Règlement ONU n° 127 (Sécurité des piétons)

**Proposition de complément 2 à la série 03 d'amendements
au Règlement ONU n° 127 (Sécurité des piétons)****Communication des experts de l'Allemagne, de la France
et de l'Organisation internationale des constructeurs
d'automobiles***

Figure 12
Zone d'impact du pare-brise

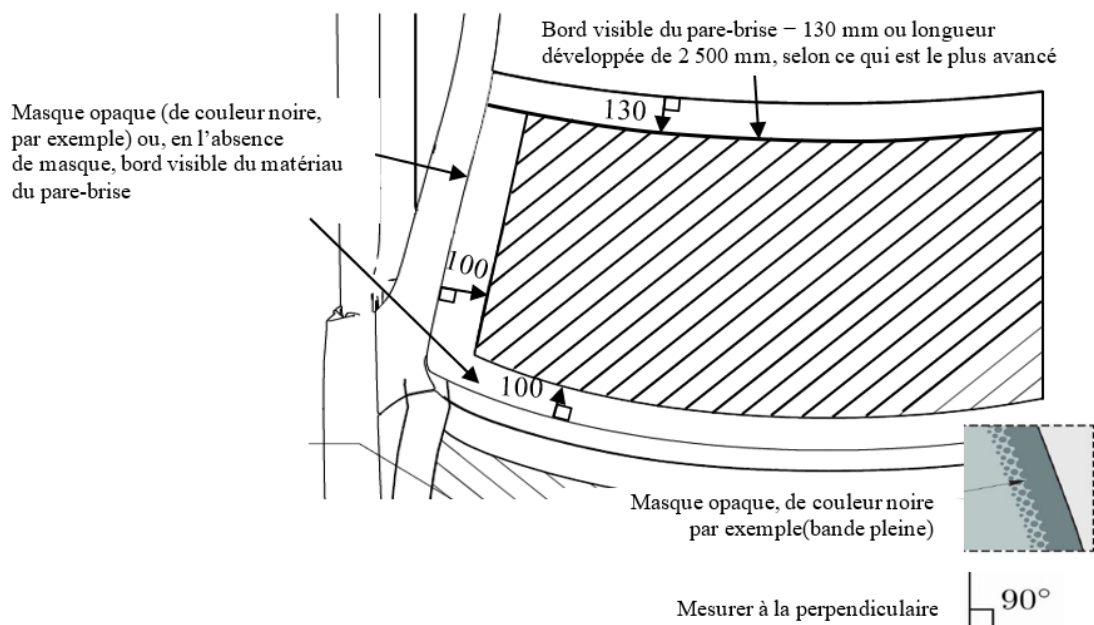
Paragraphe 2.44, insérer les figures 12 et 13 et modifier comme suit :

- « 2.44 “Zone d’impact du pare-brise”, une zone située sur la face externe du pare-brise, délimitée (**voir fig. 12**) :
- a) Vers l’avant, par une ligne située à 100 mm en arrière du masque opaque du pare-brise. En l’absence de masque opaque, la ligne se mesure à partir du bord avant visible du matériau du pare-brise ;
 - b) Vers l’arrière, par une longueur développée de 2 500 mm ou par une ligne située à 130 mm en avant du bord arrière visible du matériau du pare-brise si celui-ci est situé plus en avant dans une position latérale donnée ;
 - c) Sur les côtés, par une ligne située à 100 mm à l’intérieur du masque opaque du pare-brise. En l’absence de masque opaque, la ligne se mesure à partir du bord latéral visible du matériau du pare-brise.

Pour les alinéas a) et c), la distance de 100 mm doit être mesurée au moyen d’un mètre ruban plaqué sur la surface extérieure du véhicule à un angle de 90° avec la tangente à la limite du masque opaque ou, en l’absence de masque opaque, à partir du bord visible.

Pour l’alinéa b), la distance de 130 mm doit être mesurée au moyen d’un mètre ruban plaqué sur la surface extérieure du véhicule à un angle de 90° avec la tangente au bord arrière visible du pare-brise.

Figure 13
Définition du coin supérieur en utilisant la distance la plus courte

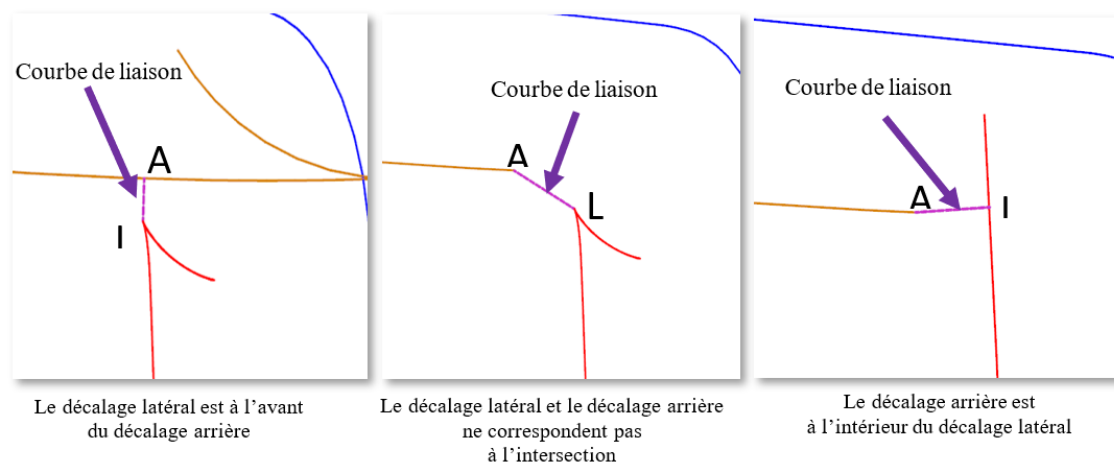
En fonction de la configuration, s'il n'y a pas d'intersection entre les lignes définies aux alinéas b) et c), ce qui donne une zone d'impact sans délimitations, le marquage doit être modifié en utilisant la distance la plus courte pour délimiter ladite zone d'impact (voir fig. 13).

Figure 15
Cas particulier dû à l'absence
de « point P » unique

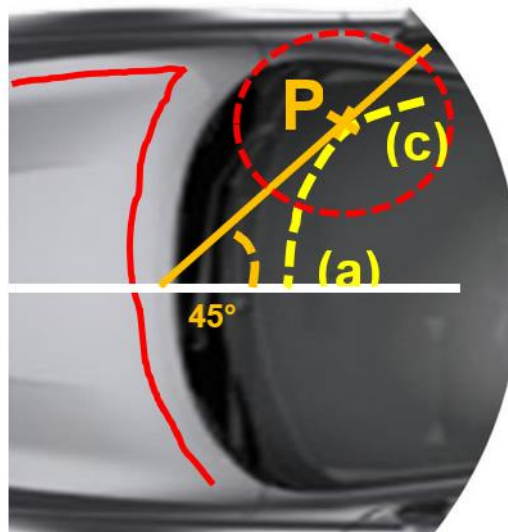
En l'absence de point P unique à l'intersection des lignes définies aux alinéas a) et c) du paragraphe 2.44, le point P est défini par le premier contact d'un plan vertical coupant le plan médian longitudinal vertical du véhicule à un angle de 45° avec la transition a) - c) de la limite de la zone d'impact du pare-brise, comme indiqué à la figure 15.

Figure 16
Graphique et formule du critère relatif à l'à-coup

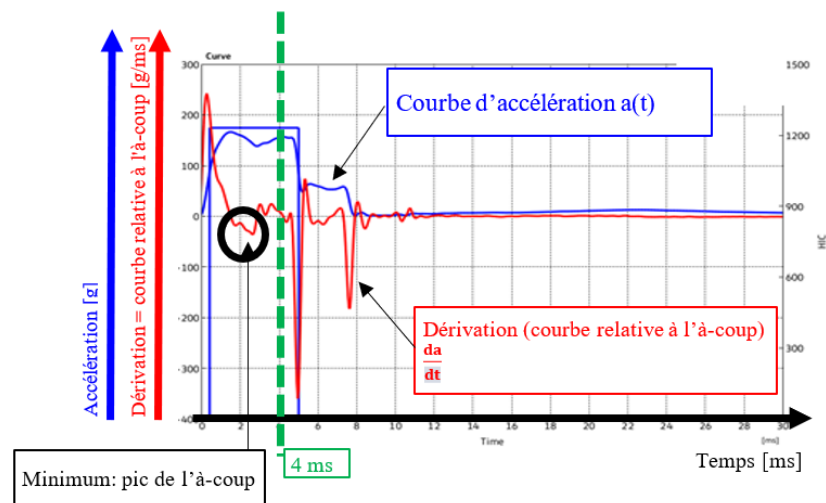
- a) La valeur absolue de la valeur minimale de la dérivée de l'accélération de la tête factice par rapport au temps est inférieure à 180 g/ms pendant les 4 premières millisecondes qui suivent le choc initial de la tête factice contre le pare-brise, **comme indiqué à la figure 16** ; ou,

4. Clarification du critère relatif à l'à-coup : ajout de la formule et de l'exemple du graphique d'un test atypique.
5. Prolongation des dispositions transitoires dans certains cas particuliers où la ligne de référence arrière du capot n'est pas sur le capot lorsqu'on tient compte du décalage.

$$\left| \min \left(\frac{da}{dt} \right) \right| < 180 \text{ g/ms, pour } 0 < t < 4 \text{ ms}$$
